JICA 環境社会配慮助言委員会 第 129 回全体会合

**フィリピン国**  
**パラニャーケ放水路整備事業準備調査**  
**【有償勘定技術支援】**

**環境社会配慮助言委員会**  
**放水路ルート変更に係るスコーピング変更について**

2021年10月4日

# 4. ルートの再検討

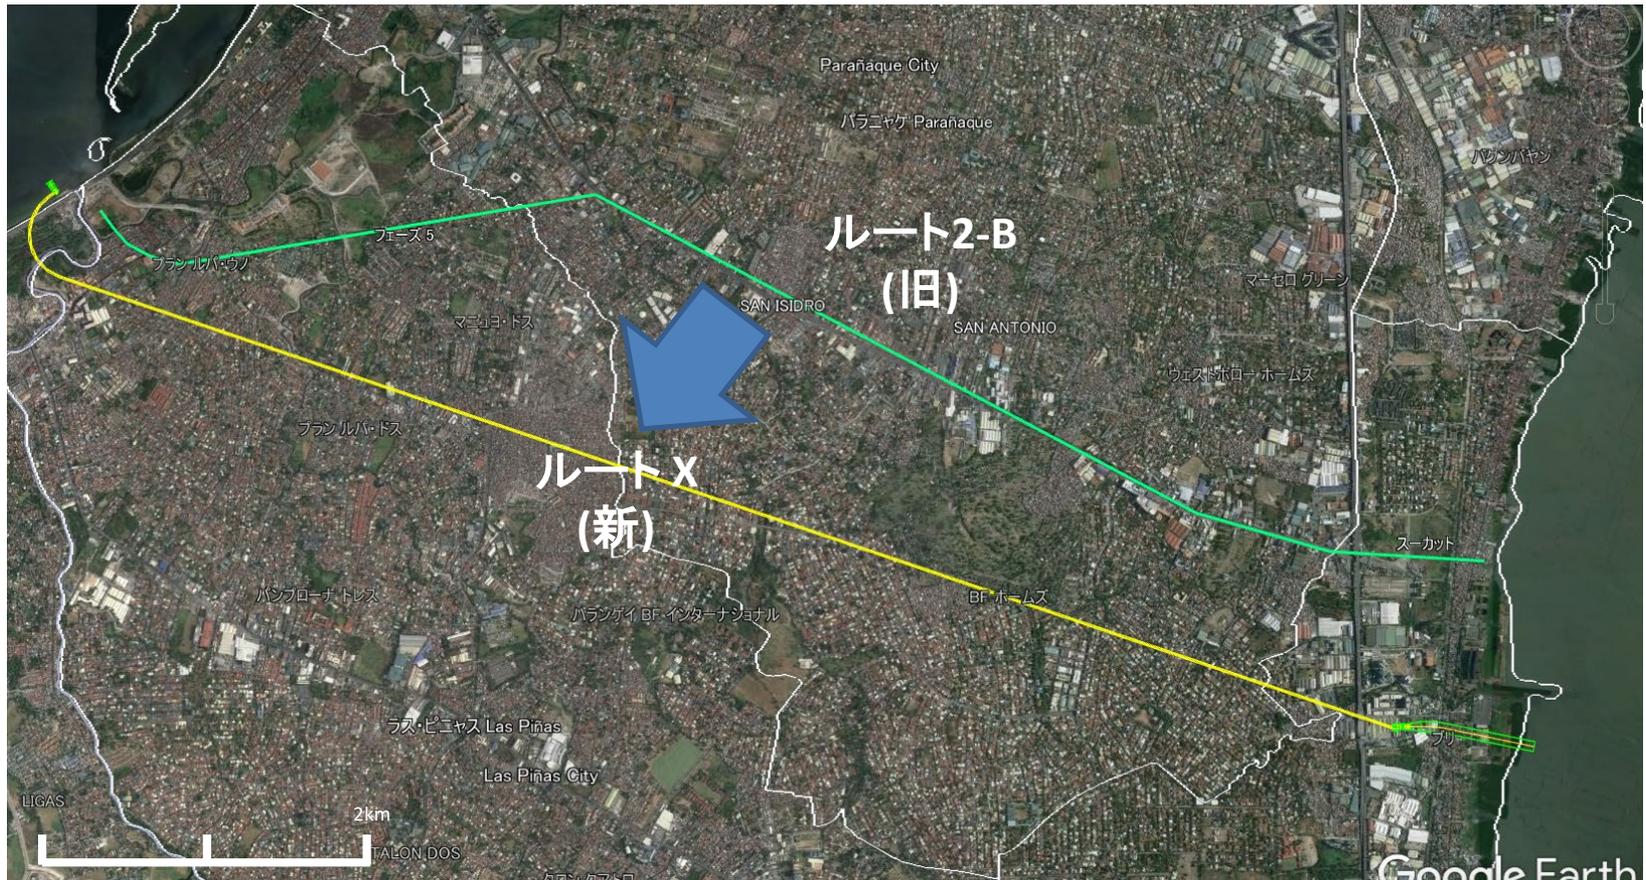
## (1) 変更の理由

- 最適ルート2-Bについて現地公聴会（IEC）を実施したところ、計画取水・排水施設の用地取得について、一部の地権者の合意が得られない等で反対が生じた。
- C/P機関 (DPWH)はルート2Bの採用は難しいと判断しルート変更をJICAに要請した。これを受けJICAでは調査で収集した情報や諸条件を考慮して新ルートXを提案、フィリピン側関係機関による運営委員会（SC）で了承を得た。

## (3) 取水施設 (案)

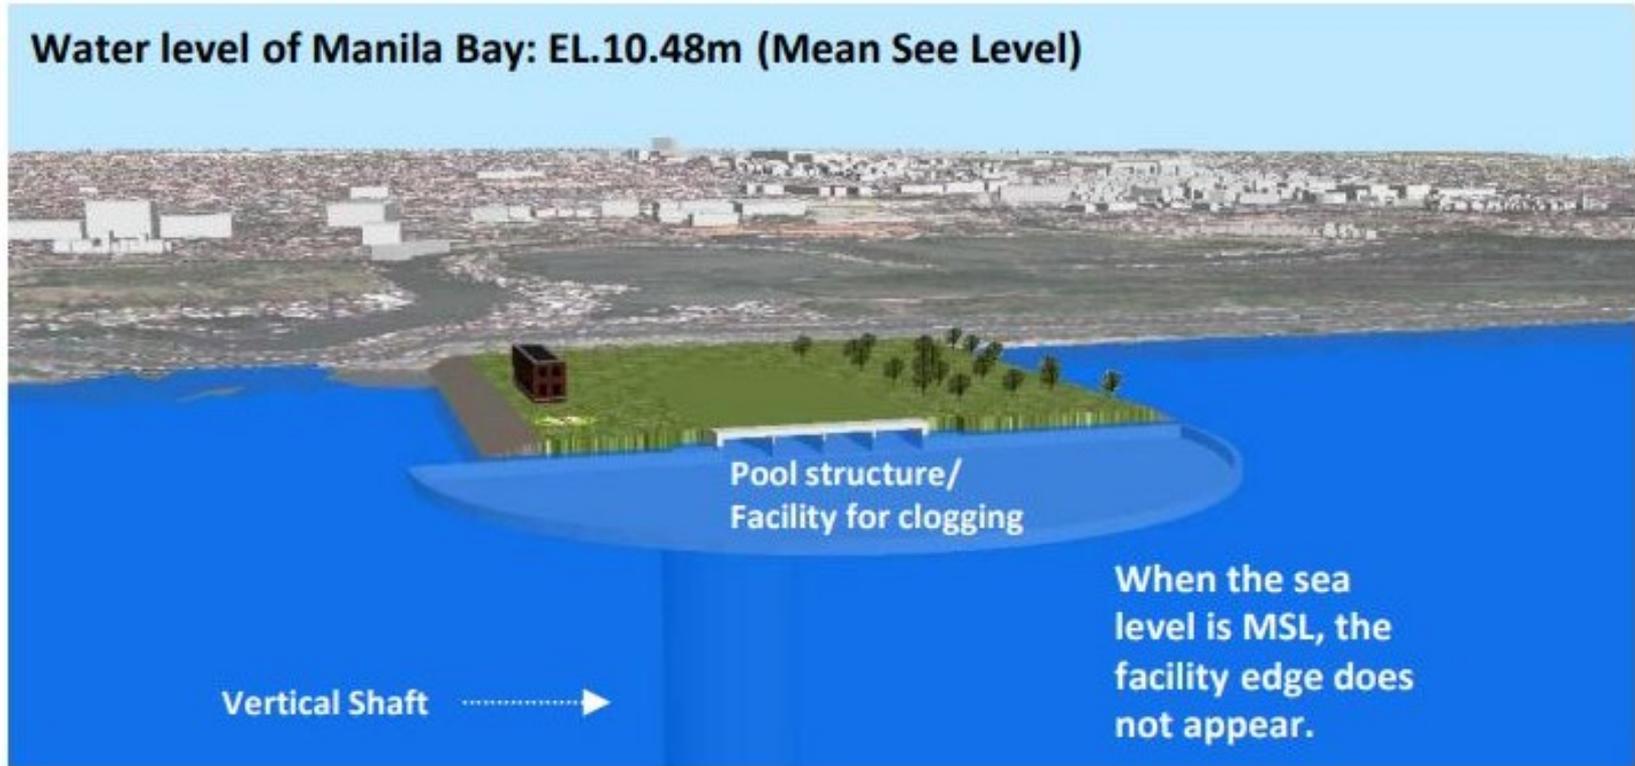
住民移転が発生するのは 取水施設 部分のみ。  
ルート2-Bと比べ対象戸数は少なくなる見込み (図面上での推定)  
約360戸 (ルート2-B) ⇒ 約200戸 (ルートX)
